リコール届出一覧表

リコール届出日：平成 30年 2月28日

リコール届出番号	外-2603	リコール開始日	平成 30年 3月 1日
届出者の氏名又は名称	ジャガー・ランドローバー・ジャパン株式会社 代表取締役 ハンソン・マグナス・ユタカ	製作国：英国 製作者名：ジャガー・ランドローバー・リミテッド 問い合わせ先： ランドローバーお客様相談室 0120-922-992	
不具合の部位（部品名）	座席ベルト等（シートベルトプリテンショナー）		
基準不適合状態にあると認める構造、装置又は性能の状況及びその原因	座席ベルトのシートベルトプリテンショナーにおいて、製造管理が不適切なため、点火剤が設計通り調合されていないものがある。そのため、衝突時にシートベルトの弛みを巻きとることができず、乗員が過度の傷害を負うおそれがある。		
改善措置の内容	全車両、前席シートベルトの製造日付を点検し、製造不良ロットに該当する場合、シートベルトを良品に交換する。		
不具合件数	0件	事故の有無	無し
発見の動機	本国メーカーからの情報による。		
自動車使用者及び自動車分解整備事業者に周知させるための措置	<ul style="list-style-type: none"> ・使用者：電話又はダイレクトメールで通知する。 ・自動車分解整備事業者：日整連発行の機関誌へ掲載する。 ・改善実施済車には、運転席側ドアロックストライカー付近に外-2603のステッカーを貼付する。

改善箇所説明図

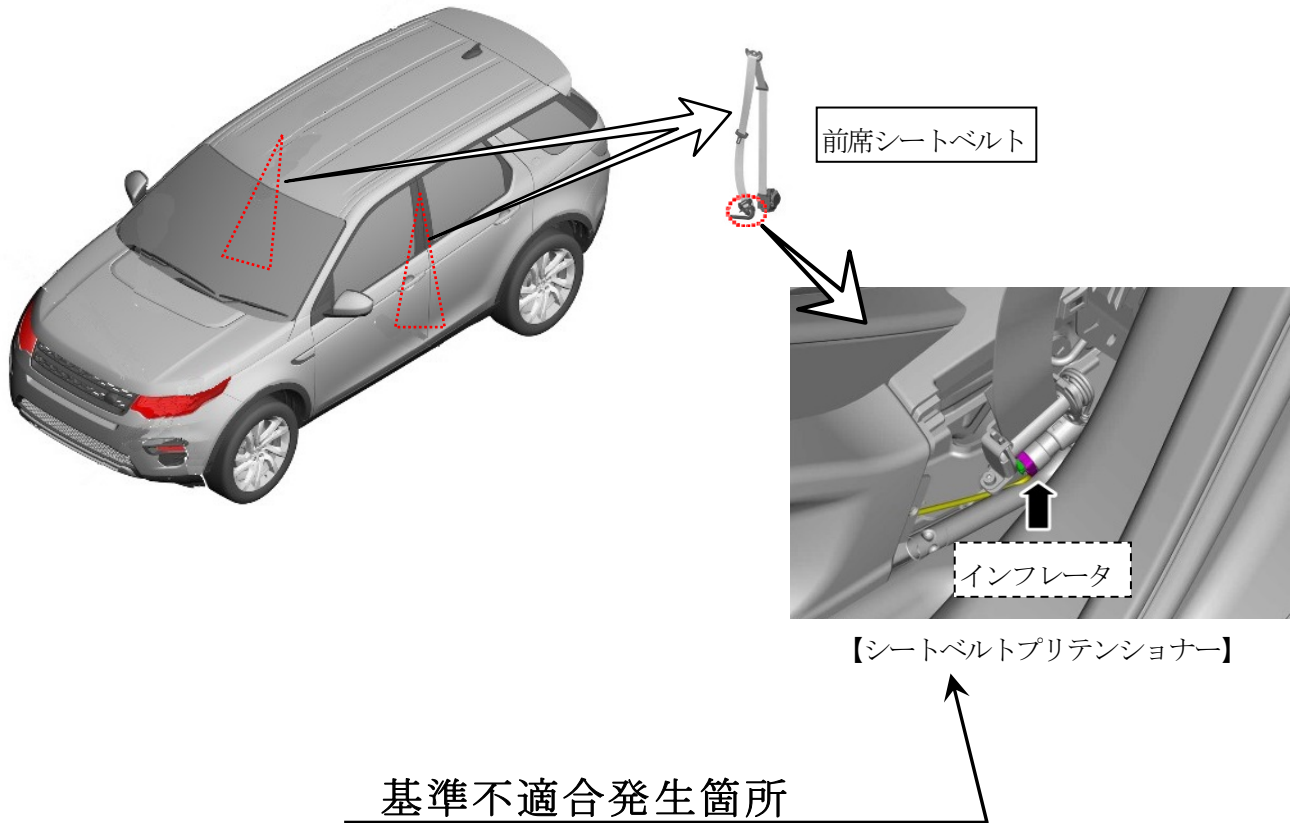
座席ベルトのシートベルトプリテンショナーにおいて、製造管理が不適切なため、点火剤が設計通り調合されていないものがある。そのため、衝突時にシートベルトの弛みを巻きとることができず、乗員が過度の傷害を負うおそれがある。

全車両、前席シートベルトの製造日付を点検し、製造不良ロットに該当する場合、シートベルトを良品に交換する。

助手席ドアチェックアームのボディ上側取付けボルトに白ペイントを塗布する。
